RZUT DACHU
SKALA 1:100

Temat: PROJEKT ZAMIENNY BUDOWY BUDYNKU DLA POTRZEB CENTRUM POWIADAMIANIA RATUNKOWEGO W RZESZOWIE - WEZEŁ TELEINFORMATYCZNY Z ZINTEGROWANYM STANOWISKIEM KIEROWANIA I ZARZĄDZANIA KRYZYSOWEGO; działka nr 886/13 obr. 207 w RZESZOWIE PRZY UL. PUŁASKIEGO			
Projektował:	mgr inż. arch. Miroslaw SIWCZYK	Nr. uprawnień	UAN-29/88
architektura:	mgr inż. Adam WILKOS	Podpis	Podpis
konstrukcja:	mgr inż. Adam WILKOS	Podpis	Podpis
Sprawdził:	mgr inż. arch. Igor BABELSKI	Rz/A-09/04	
architektura:	mgr inż. Arkadiusz GŁÓD	Podpis	Podpis
konstrukcja:	mgr inż. Arkadiusz GŁÓD	Podpis	Podpis
Opracował:			
Inwestor:	Podkarpacki Urząd Wojewódzki w Rzeszowie ul. Grunwaldzka 15 35-959 Rzeszów	Rysunek:	Nr.rys:
		A-04	
		WERSJA: A

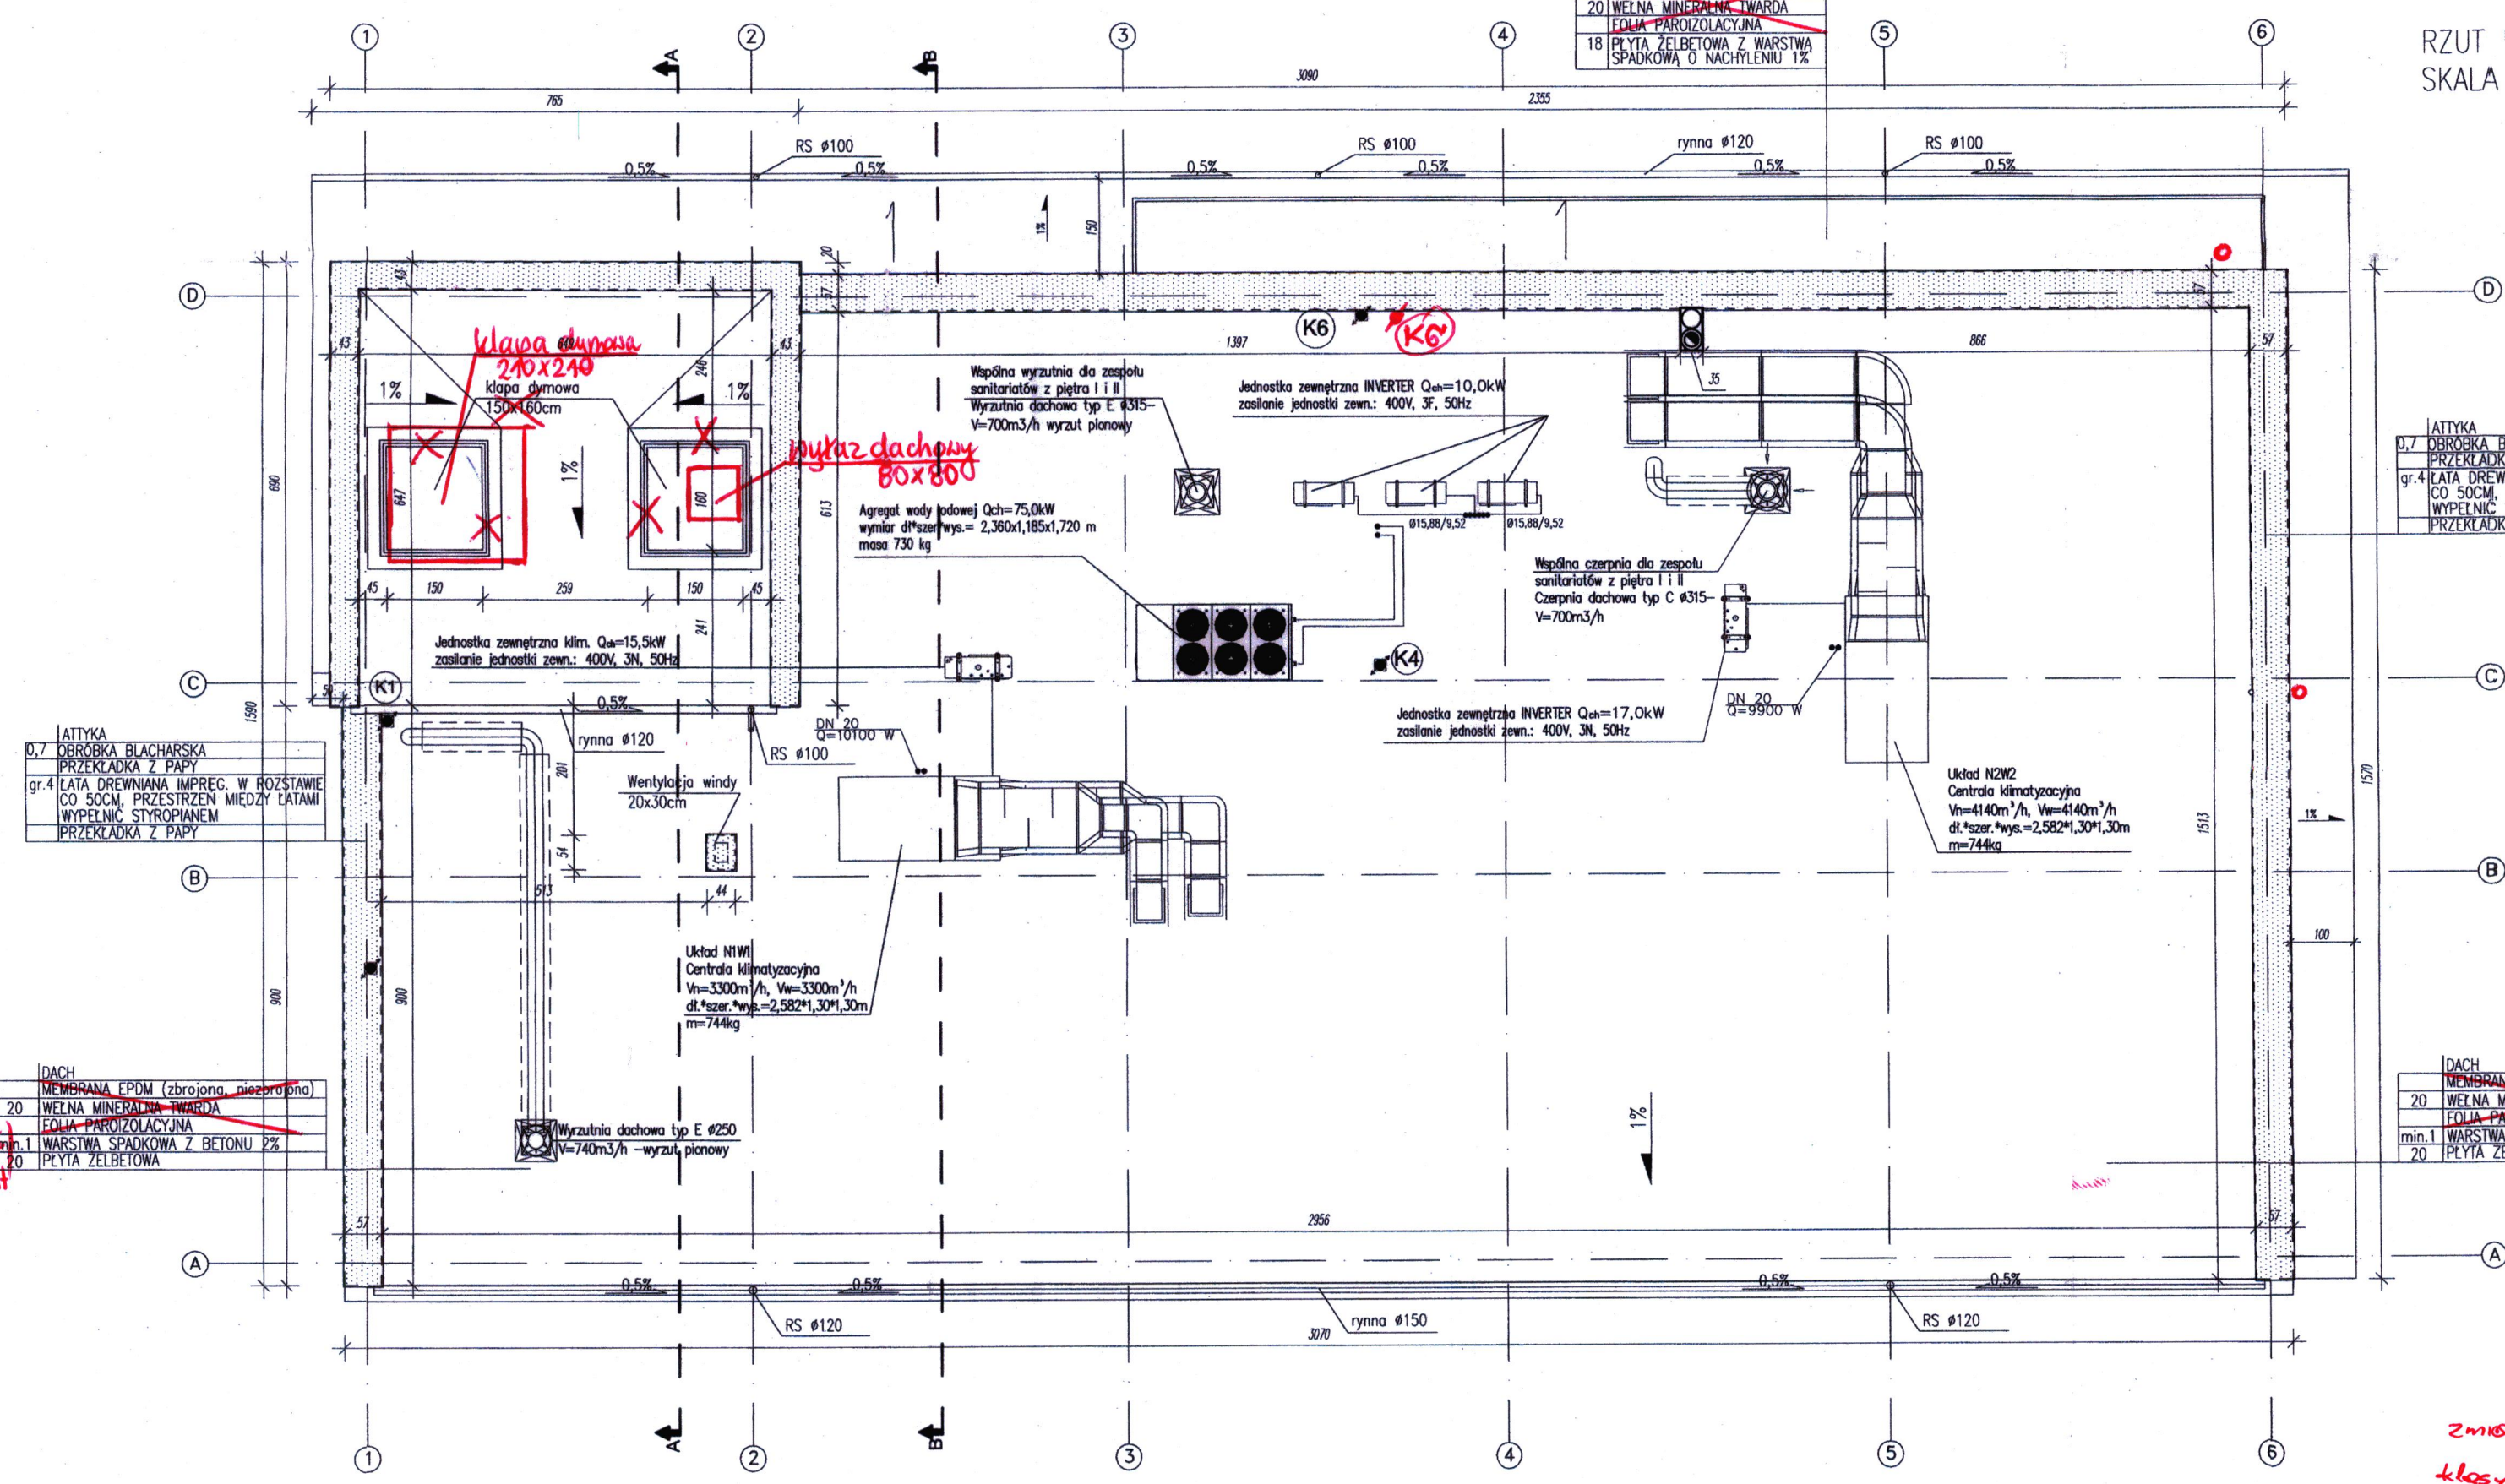
Zmiany wprowadzone w trakcie realizacji projektu budynku nie wymagają uzyskania lub zmiany opinii, aprobaty i pozwolenia, które były wymagane do wykonania projektu na budowę

zmiany zamieszczone na rysunku tokaem zmianowym
klasifikacji, to zmiany niezgodne z
dotychczasowymi przepisami
